PEDEMONTANA

"I moderni predatori"

IL TRACCIATO TRA LO SVINCOLO DI MEDA E L'AREA DI SERVIZIO DI DESIO - LE MODIFICHE RISPETTO AL PROGETTO PRELIMINARE E I NUOVI IMPATTI AMBIENTALI

Sezione 2 - km 4+500,00

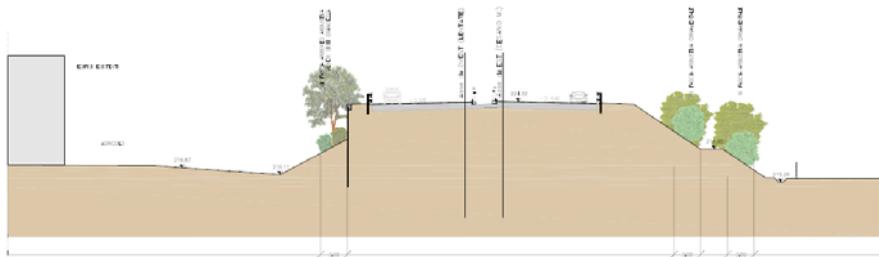
Il nuovo progetto dell'autostrada completamente fuori terra e i viadotti ricoperti di terra che formano le nuove montagne di separazione. Si osservi l'altezza dei rilevati rispetto la sagoma umana.

Preliminarmente con le osservazioni si è chiesto di conoscere quali siano state le motivazioni tecniche che hanno guidato la redazione del progetto definitivo, visto che hanno comportato lo stravolgimento della soluzione progettuale del progetto preliminare che prevedeva, essenzialmente, lo sviluppo del tracciato autostradale in interrato rispetto l'attuale andamento del terreno, utilizzando la soluzione della galleria, giacché “il corridoio di intervento si inserisce, infatti, in un ambito territoriale densamente popolato, caratterizzato dalla presenza di numerosi insediamenti e di importanti distretti produttivi.”, ed in particolare **“il territorio interessato dalla costruzione della tratta B2 di Pedemontana risulta fortemente urbanizzato, poiché percorre aree densamente abitate e su cui vi sono enormi problemi legati alla presenza della diossina, MAI BONIFICATA su alcune parti».**

Per le peculiarità del territorio brianzolo, non a caso il progetto preliminare individuava proprio la soluzione in interrato come quella più adatta per attraversare la congestione insediativa che attualmente insiste nella tratta B2, prevedendo conseguentemente l'uso del sedime della superstrada esistente, mediante la demolizione dell'attuale rilevato, la realizzazione di un nuovo tipo di viabilità autostradale in interrato e, la costruzione di un sistema locale di viabilità in superficie (una carreggiata con doppio senso di marcia), con conseguente riutilizzo dei restanti sedimenti per opere di ricucitura, mitigazione e compensazione ambientale. Su queste ultime aree, precedentemente occupate dalla superstrada, si poteva e **si può ancora pensare ad un grande parco lineare che finalmente metta insieme le parti di città attualmente divise dalla superstrada.**

Sezione 4 - km 7+000,00

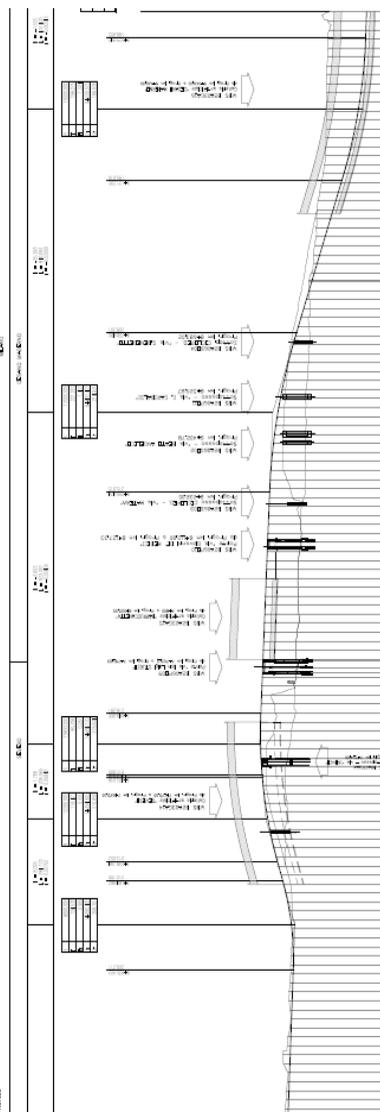
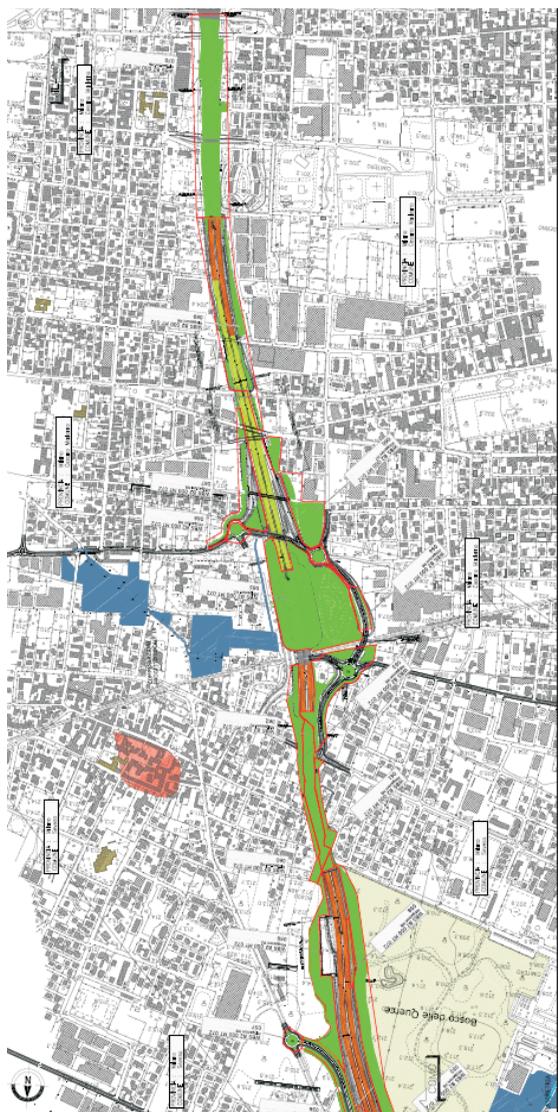
Il nuovo progetto dell'autostrada completamente fuori terra che si insinua tra le edificazioni della Brianza ed il sistema di pagamento per il pedaggio autostradale

LO SVINCOLO DI BOVISIO MASCIAGO DENOMINATO “SVINCOLO DI CESANO MADERNO 1”

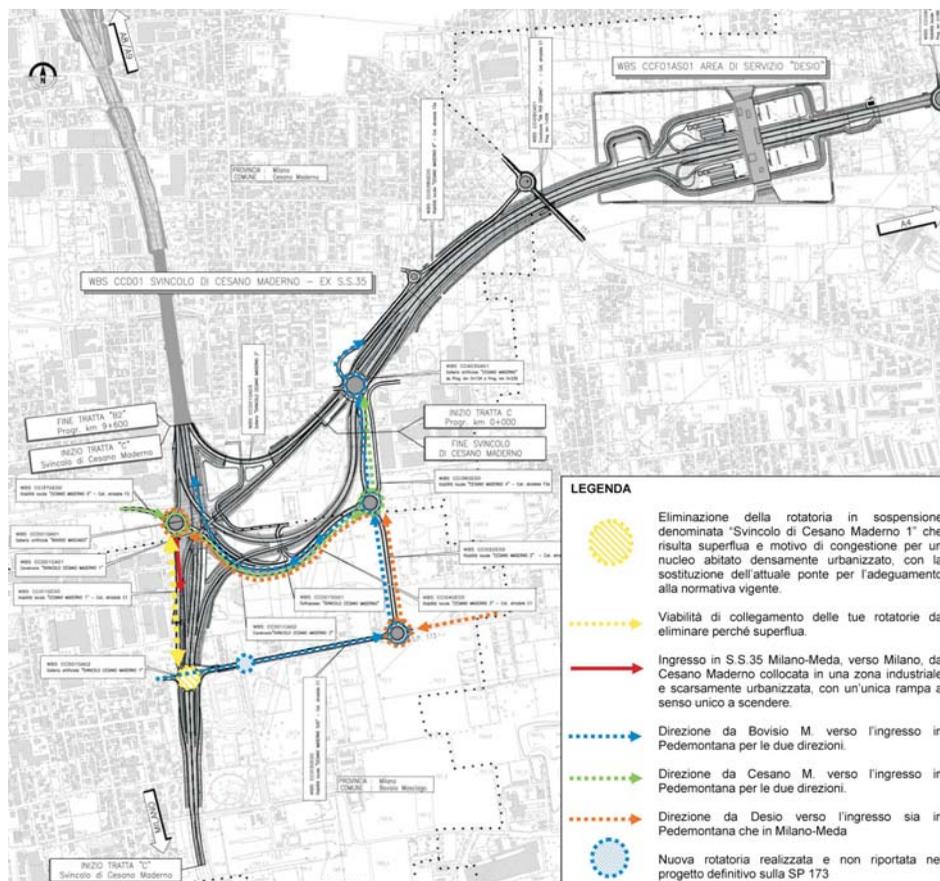
La rotatoria in sospensione, denominata secondo la documentazione “SVINCOLO CESANO MADERNO 1”, provocherebbe una congestione di traffico con conseguenti incrementi di inquinamento atmosferico ed acustico per i residenti della zona in particolare per il Comune di Bovisio Masciago, in quanto tale svincolo rappresenta il punto di raccordo tra la nuova autostrada pedemontana e la rimanenza della superstrada Mi-Meda, che proseguirebbe verso Milano, senza nessun tipo di potenziamento.

Riteniamo tale svincolo non necessario e superfluo sia ai fini dell'ingresso e dell'uscita dall'autostrada Pedemontana, che di raccordo con la S.S. 35 Milano-Meda.

L'osservazione propone di eliminare tale rotatoria e di sostituirla con un nuovo ponte di scavalcamento della superstrada, in sostituzione di quello attualmente esistente sulla SP 173 in direzione Desio, di mantenere, previa riqualificazione, le due rampe in ingresso ed in uscita dalla Milano-Meda, collocate a sud rispetto all'attuale ponte come previsto anche nel progetto definitivo.

Le risorse economiche così risparmiate verrebbero destinare al miglioramento sia della soluzione plano altimetrica dello svincolo nel suo complesso che all'incremento delle opere di mitigazione ambientale su questa parte del tracciato autostradale, con particolare riguardo alla pista ciclopedonale attualmente prevista sul lato sud della SP 173 e che invece dovrebbe essere realizzata sul lato nord per meglio servire gli insediamenti residenziali esistenti, tutti ubicati su tale lato della strada.
